WOJEWODA PODKARPACKI

I. I. 7221-5/8/08

Dotyczy: przetargu nieograniczonego na „Budowę drogowego przejścia granicznego w Budomierzu.”

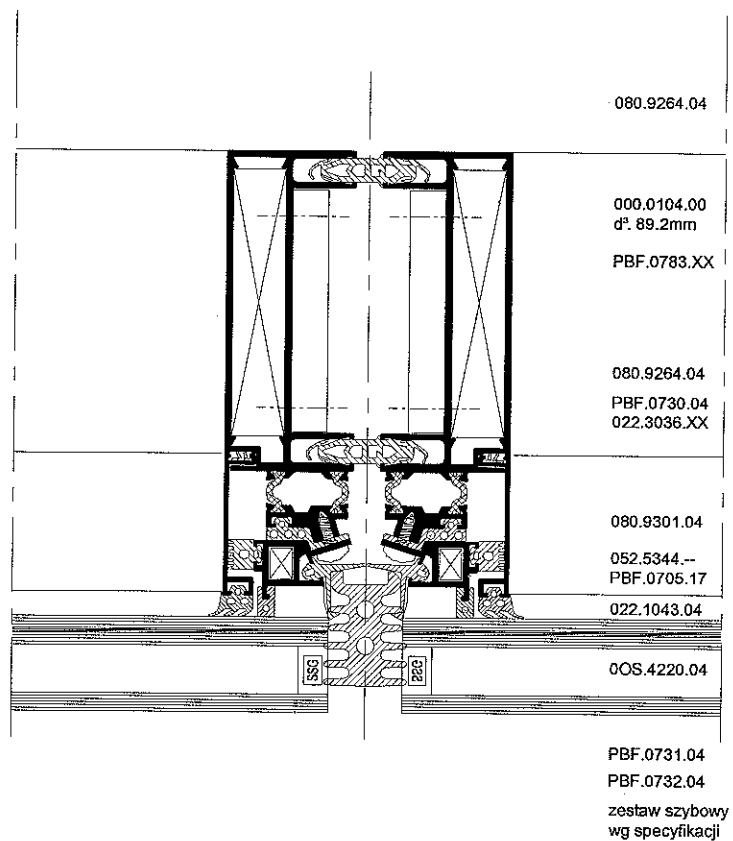
5. Prosimy o podanie przekroju charakterystycznego dla fasady aluminiowej CW 86 EFSG.

Odpowiedź :

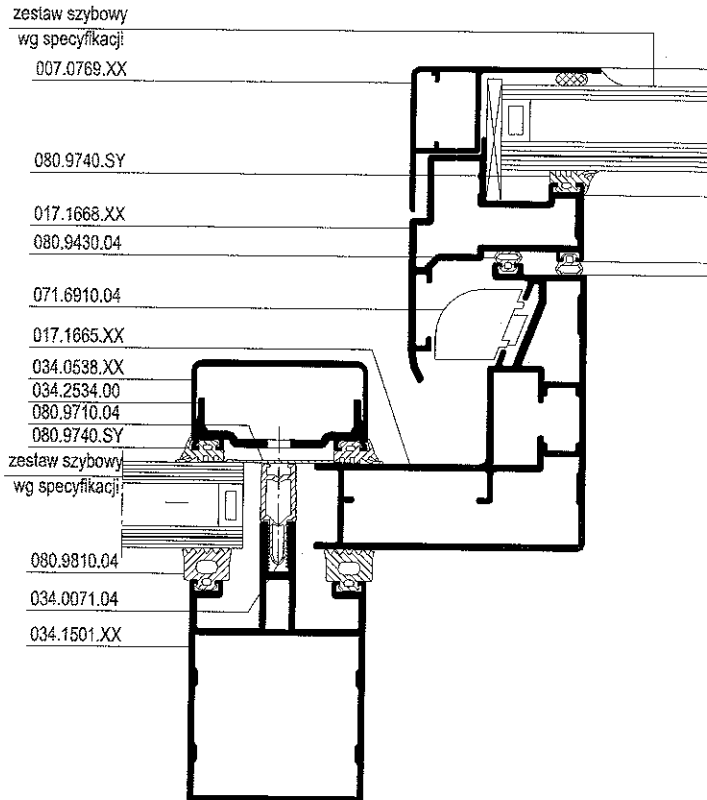
6. Prosimy o podania przekroju charakterystycznego dla świetlika SI na zadaszeniach wiat.

Odpowiedź :
